多核種除去設備の除去対象核種選定に関して御質問頂いた点に関する回答

除去対象核種の選定

図 1 FP 核種における除去対象核種選定フロー

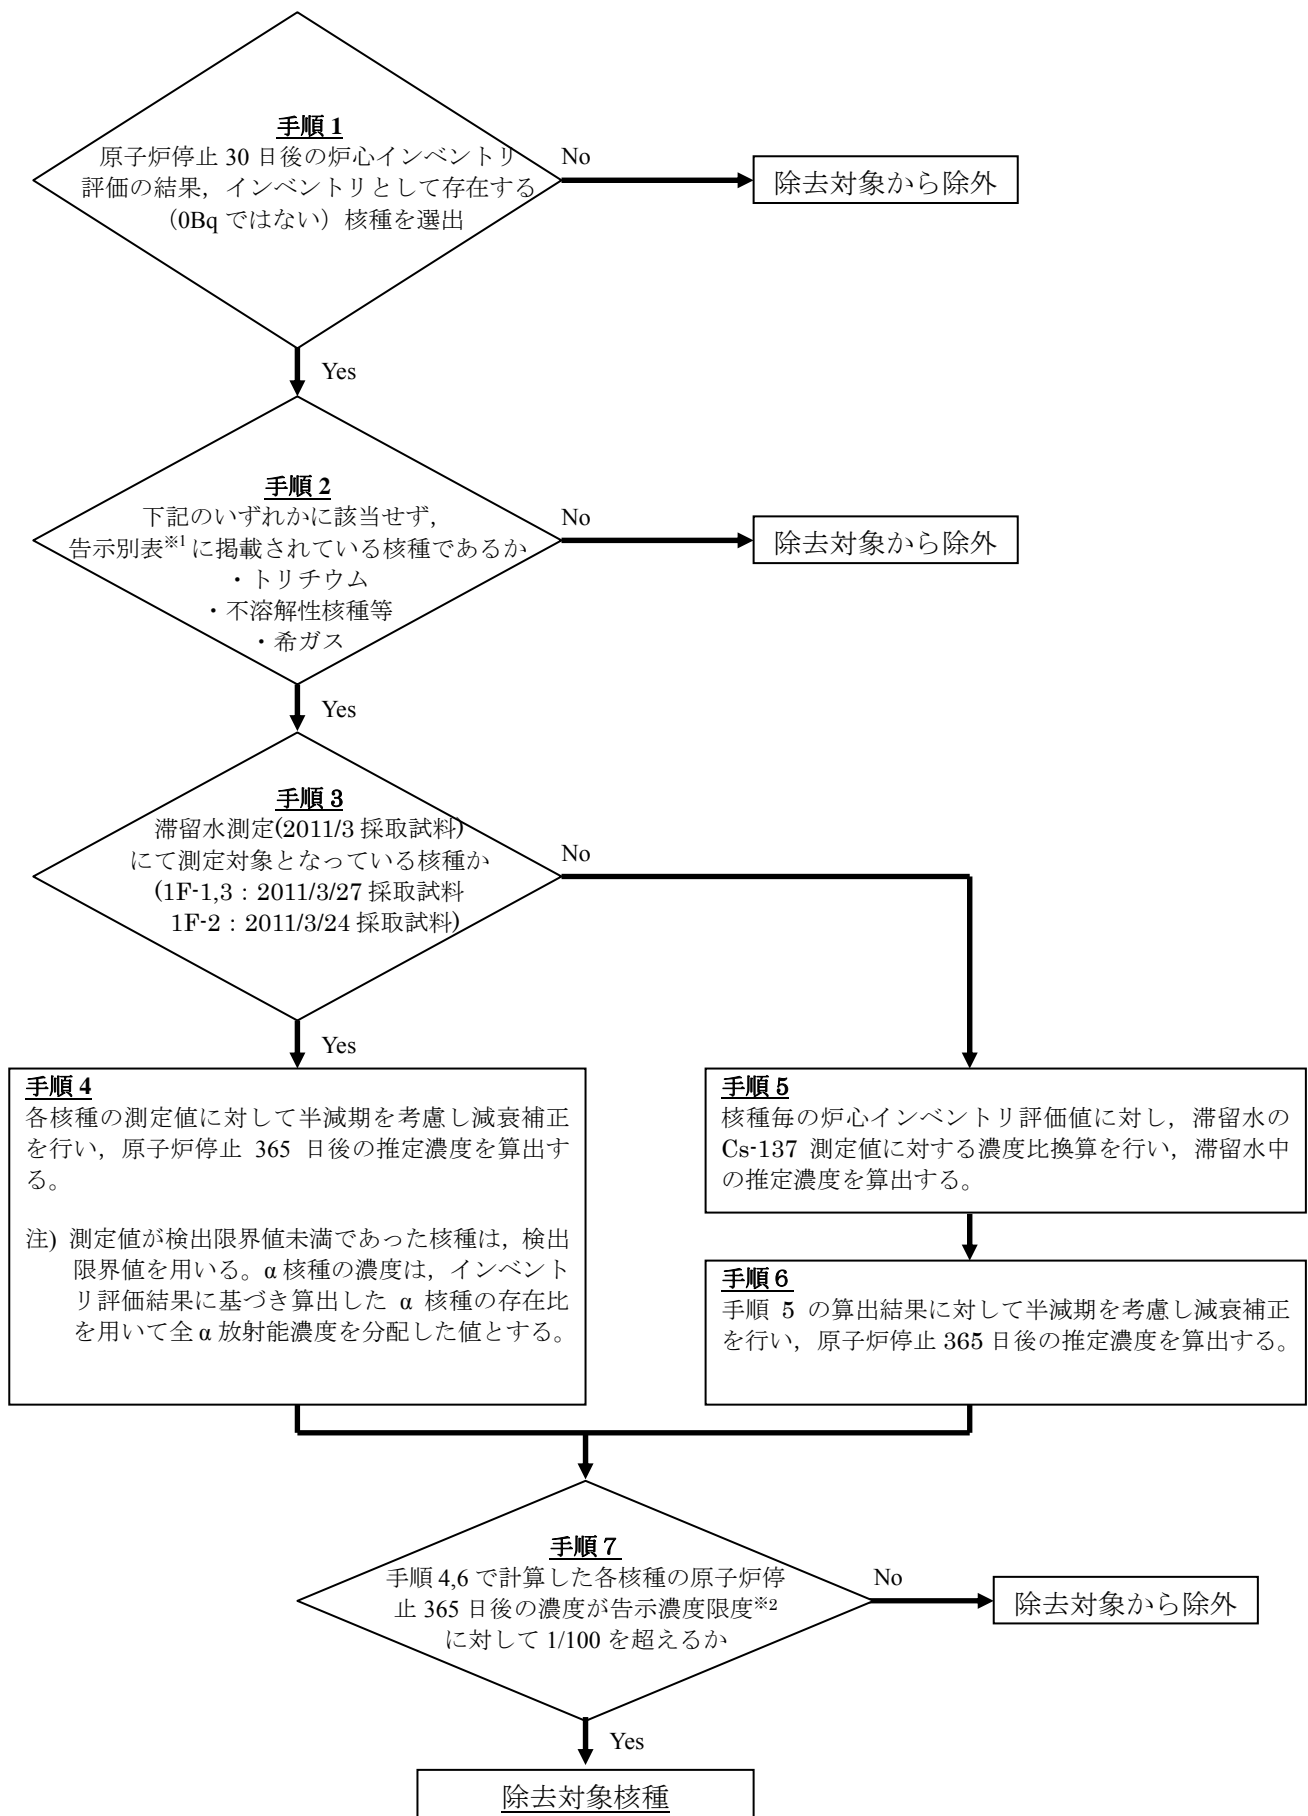
1. 除去対象核種の選定過程毎の核種の数を示すこと。

2. F P核種の選定手順 2 で除外した核種の一覧を示すこと

3. F P 核種の選定で U、T h 等ほどの選定過程で除外されているか。

選定前	約 1000 核種
手順 1	247 核種
手順 2	214 核種
手順 7	56 核種

手順 2 において、除外した核種は以下のとおり。

- 告示に記載のない以下の 10 核種は、除去対象核種から除外されている。

- トリチウム(H-3)は、多核種除去設備で除去できないことから、除去対象核種から除外されている。(1核種)
- 希ガスであるキセノン(Xe)、クリプトン(Kr)、ラドン(Rn)は滞留水中に含まれないと考えられることから、除去対象核種から除外されている。(12核種)

- 下記に示す核種については、滞留水中に容易に溶出しない、もしくはそれらの核種から生成されるため滞留水中には含まれないものとし、除去対象核種から除外されている。(10 核種)

※Se-77m, Zr-97, Pd-107, Pd-109, Pd-112 については、手順 2 で除外しなかった場合においても、手順 7 で除去対象核種から除外される。

F P 核種の選定フロー手順 2 にて、水には溶解し難いとして除外されている。

F P 核種の選定フロー手順 7 にて 365 日後の減衰補正を行った後、推定濃度が告示濃度限度に対して 1/100 未満であるため除外されている。

図2 CP核種における除去対象核種選定フロー

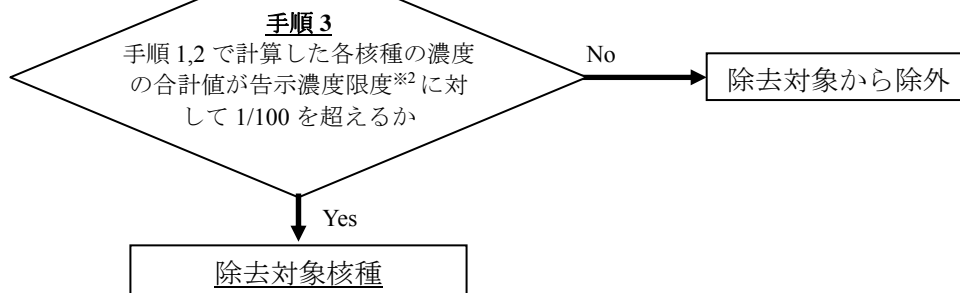
5. C P核種の選定で評価している核種の一覧を示すこと。

選定前	20 核種
手順 3	6 核種

震災前の炉水及び濃縮廃液タンク内保有水において測定を行っており，C P核種の選定に用いた核種は以下のとおり。
